РОССИЙСКИЙ МОРСКОЙ РЕГИСТР СУДОХОДСТВА

ЦИРКУЛЯРНОЕ ПИСЬМО

№ 314-26-985 α

внесения изменений в Правила классификации и постройки морских судов, 2017 в отношении конструкции штевней ледоколов и судов ледовых классов

Рис. 3.10.2.6.2-1 Примеры комбинированного (а) и листового (б) форштевней

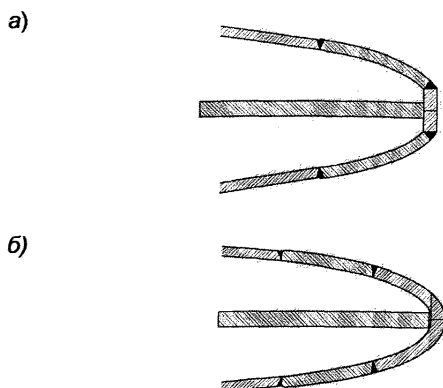
Пункт 3.10.2.6.2 заменяется следующим текстом:

«Для ледоколов ледовых классов **Icebreaker6, Icebreaker7** и судов ледовых классов **Ice1, Ice2, Ice3, Arc4, Arc5, Arc6, Arc7** допускается применение форштевня комбинированной конструкции, состоящей из бруска или прутка с приваренными к нему утолщенными листами (рис. 3.10.2.6.2-1, а), или листовой конструкции (рис. 3.10.2.6.2-1, б). Сварные швы форштевней комбинированной или листовой конструкции должны быть выполнены с полным проваром в соответствии с требованиями части XIV «Сварка».

На судах длиной менее 150 м и острых носовых обводах может применяться конструкция согласно рис. 3.10.2.6.2-2 (величина s определяется по формуле (3.10.4.10.1-3)).

Пункт 3.10.2.6.2 дополняется следующим рисунком:
